SERVICE INFO – INA 0061

Заміна натяжних роликів 531 0037 10 і 531 0353 10

(приводу допоміжних механізмів двигуна) на натяжний ролик 531 0241 10

Пояснення до зображень 1:

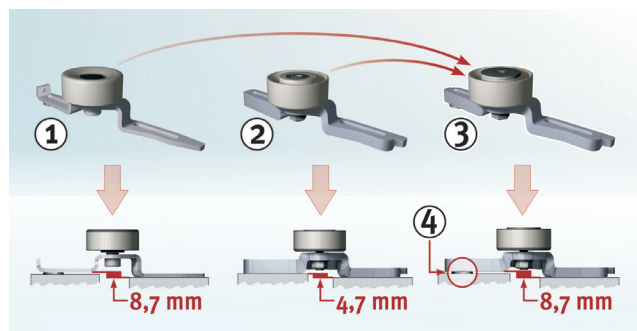
Два натяжні ролики з артикульними номерами 531 0037 10 і 531 0353 10 (встановлюються на приводі допоміжних механізмів двигуна) були зняті з виробництва і замінені на ролик з артикульним номером 531 0241 10.

Для компенсації різниці у висоті кожен натяжний ролик 531 0241 10 комплектується підкладною шайбою товщиною 4 мм.
